**Projet intitulé : « Création d'ouvrages de ralentissement dynamique
et travaux de restauration écologique sur la Brévenne et la Turdine »**
Communes de Saint-Romain-de-Popey, L'Arbresle, Savigny, Bully, Aveize et Souzy (69)
(Maître d'ouvrage : SyRiBT)

**Avis de l'autorité administrative de l'État
compétente en matière d'environnement
sur le dossier présentant le projet et comprenant l'étude d'impact**

Avis n° 2015-P1907

Localisation des secteurs concernés, etude d'impact p.9

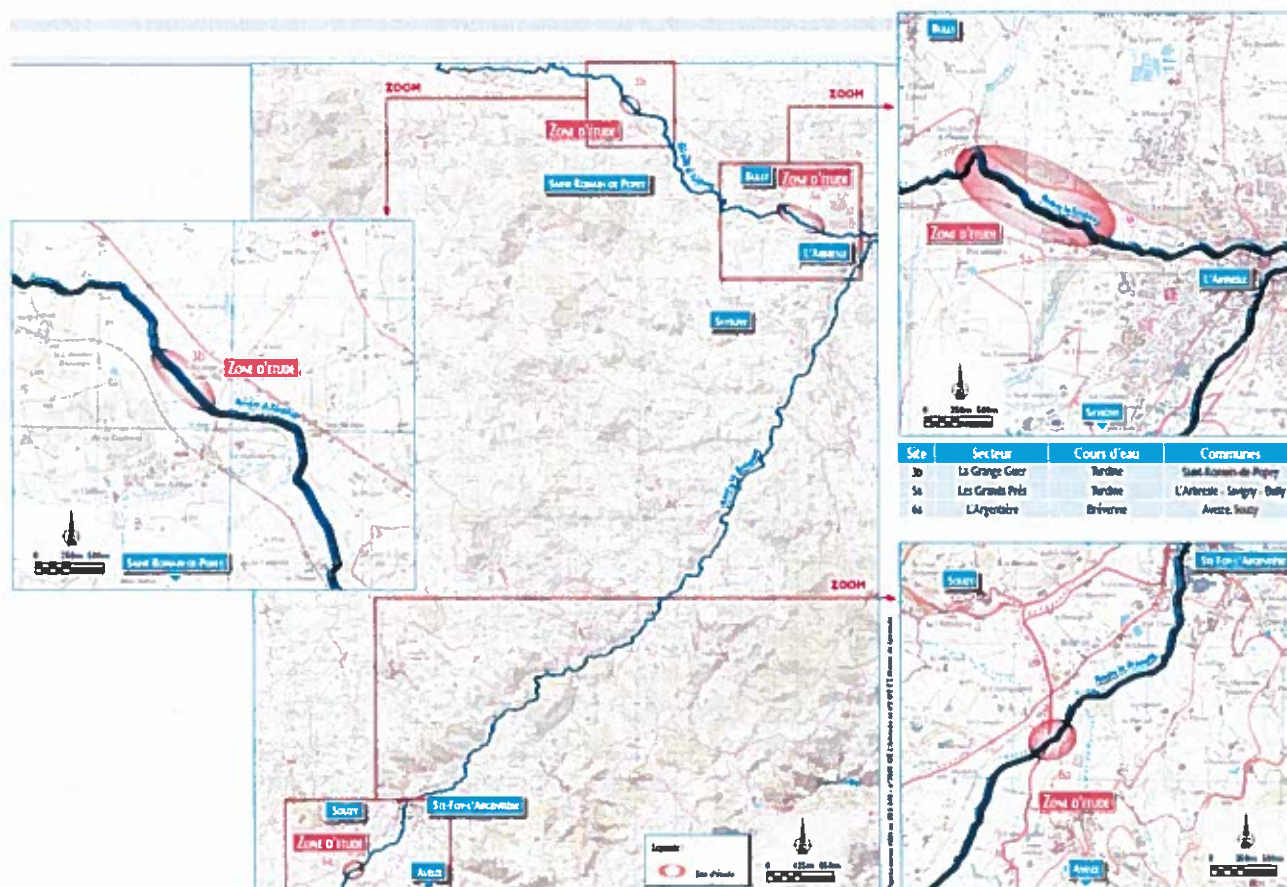
En termes de milieux naturels, on retrouve, à proximité des sites étudiés, un cortège de zones humides et de zones préservées abritant des espèces d'intérêt (ripisylves et milieux bocagers d'intérêt, etc.). Plusieurs Znieff (Zones Naturelles d'Intérêt Floristique et Faunistique) ont été également identifiées aux alentours du projet. L'intervention sur ces cordons rivulaires préservés nécessite ainsi une attention particulière.
